**Vyřázení k existenci sítí
provozovaných společností
Veolia Energie R, a.s.**

Název akce:	Budova .p. 2379 na ul. Žižkova v Karviné - Mizerov	
Lokalizační údaje:	Okres:	Karviná
	Obec:	Karviná
	Název k.ú.:	Karviná-msto
Zájmové území:	Vymezeno v situaci uvedené v příloze	
Kontaktní osoba:	Andrea Holá	
Kontaktní údaje: tel., e-mail	725887751, hola@atris.cz	
Platnost vyřázení:	1 rok ode dne vyhotovení 19.10.2020

Příloha .1

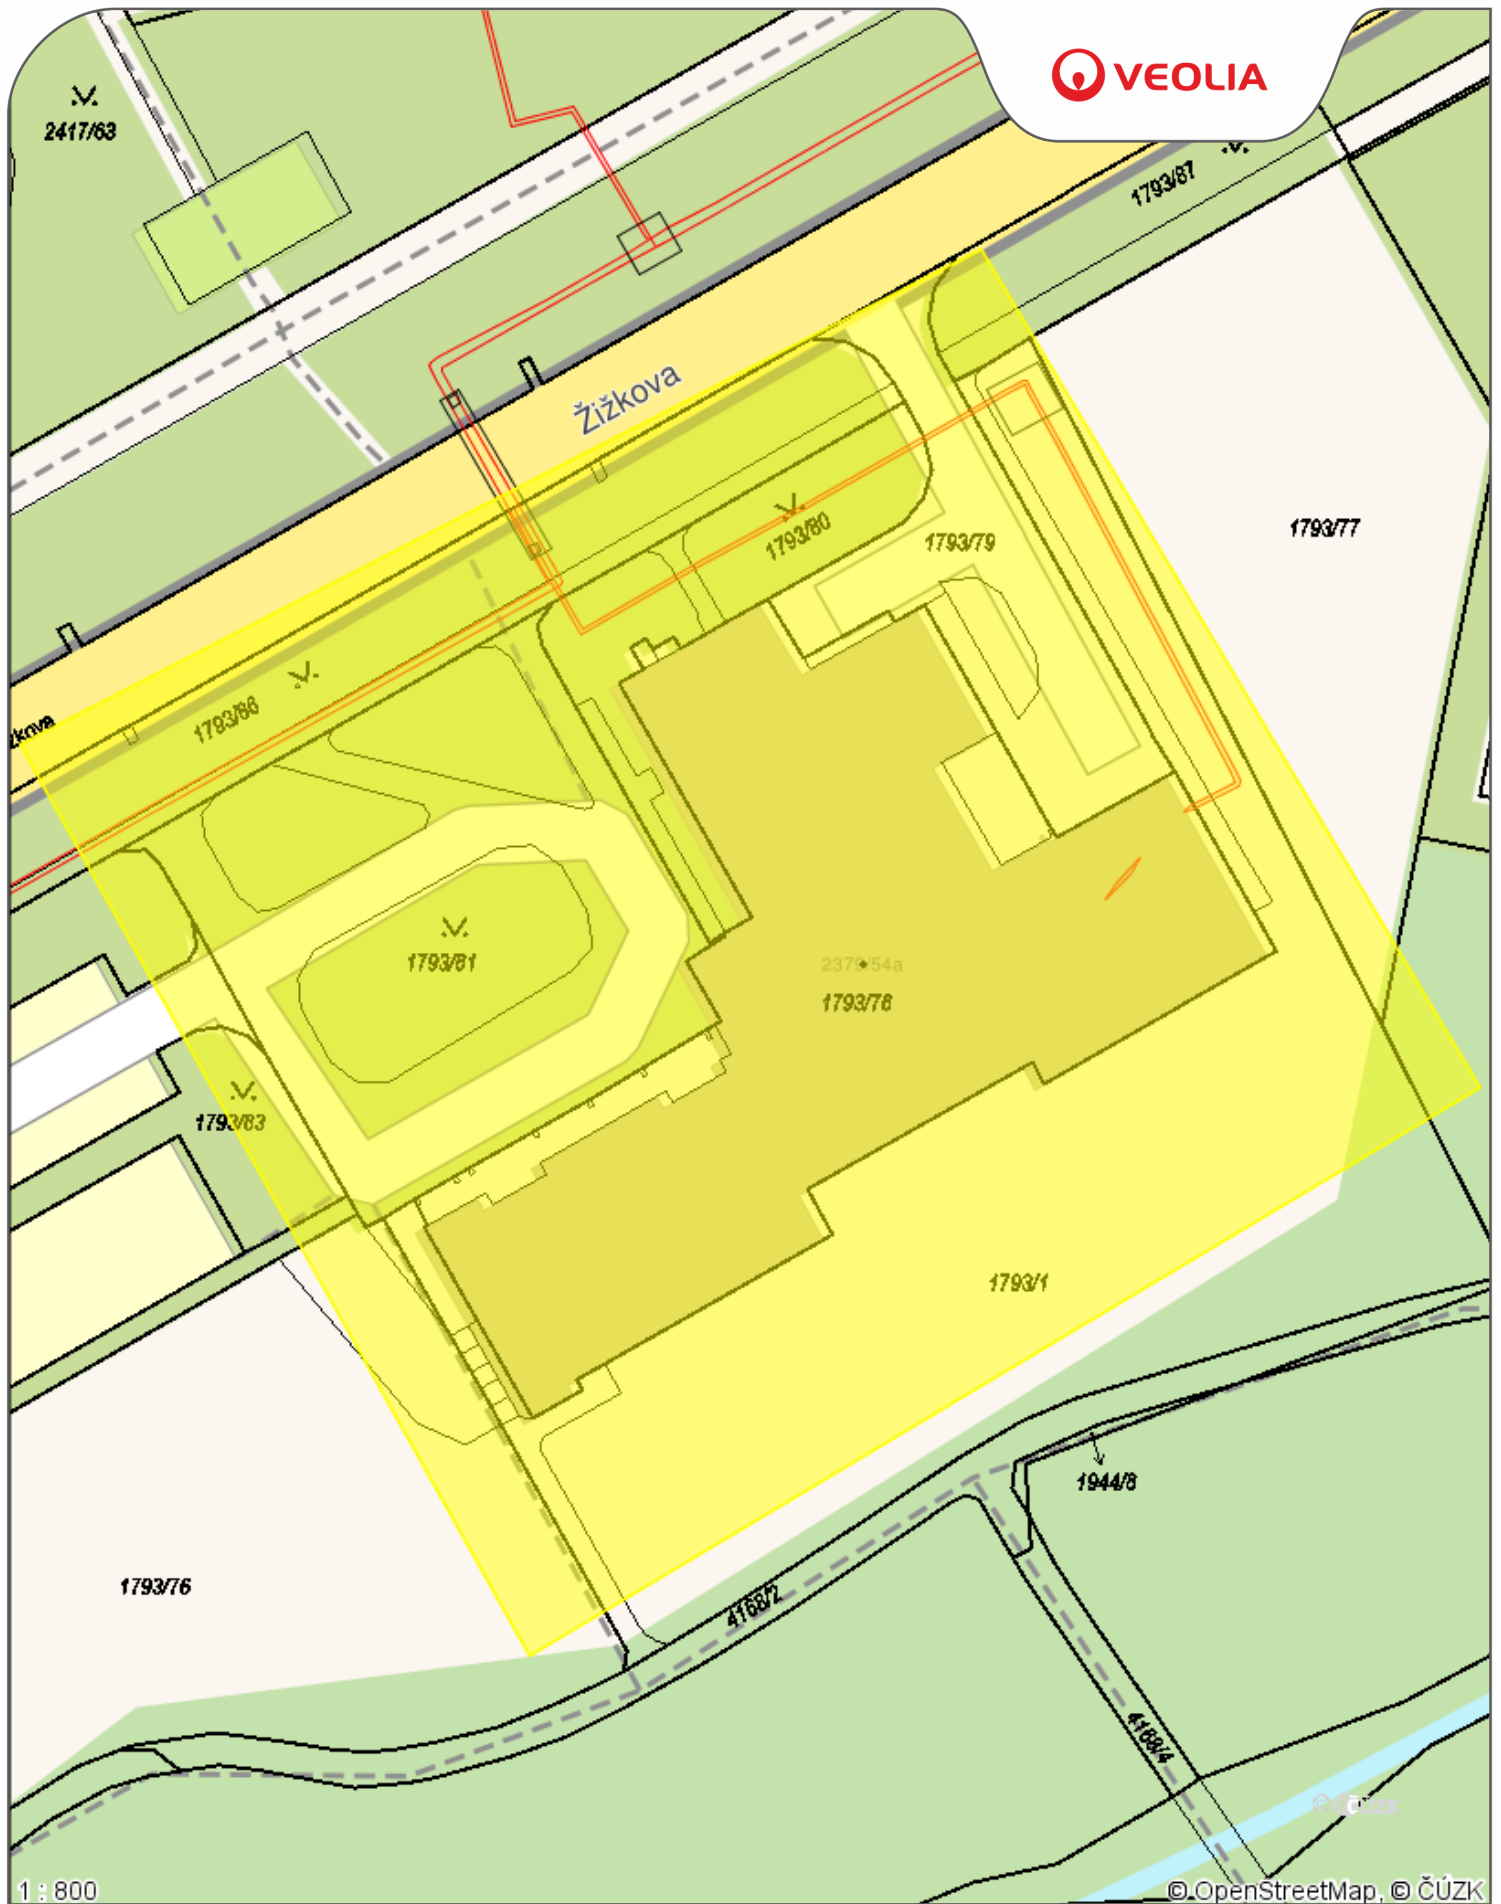
- V dotčené oblasti se nachází podzemní sekundární tepelné rozvody systému otopné vody vedené v souběhu s komunikačními kabely, tyto potrubní rozvody jsou ve venkovních prostorech provedeny v bezkanálovém – předizolovaném provedení. Potrubí a komunikační kabely vstupují do objektu č.p. 2379 prostupem ve svislé stěně pod úroveň okolního venkovního terénu. V objektu 2379 je umístěna předávací stanice 661.**

- Při souběhu nebo křížení požadujeme respektovat zákonné ochranné pásmo tepelného zaizolování, tzn. zajistit odstup min. 2,5 m od jeho vnější hrany. Křížení pak požadujeme vést kolmo, mimo tělesa tepelných kompenzátorů, šachtic a nahlížecích otvorů s tím, že nové nebo předkládané vedení je nutné uložit do chráněky určené k ochraně proti mechanickému poškození a vyšší teplotě, která v případě havárie a úniku topného média, může dosáhnout u horkovodu teploty 160°C a u parovodu 185°C. Délka chráněky musí při křížení přesahovat o minimálně 1 m před dorysný okraj tepelného vedení na obě strany. Při souběhu doporučíme použít chráněku ve vzdálenosti 0,5 až 1 metru od okraje tepelného vedení. a to s přesahem 1 m na každou stranu od vnější hrany našeho tepelného kanálu, resp. předizolovaného potrubí. Pro plynové potrubí požadujeme splnit povinná opatření dle platné legislativy pro umístění plynového vedení v blízkosti podzemních polouzavřených dutých prostor. Při pracích v ochranném pásmu požadujeme dodržení ČSN 73 6006 - Výstražné fólie k identifikaci podzemních vedení technického vybavení.

U podmínek dodržení SN 736005 upozorujeme na skutečnost, že tepelné vedení v podkladech Veolie není zaměřeno, ale pouze zakresleno. Přesnou polohu lze určit pouze sondážními výkopy s jejich následným zaměřením.
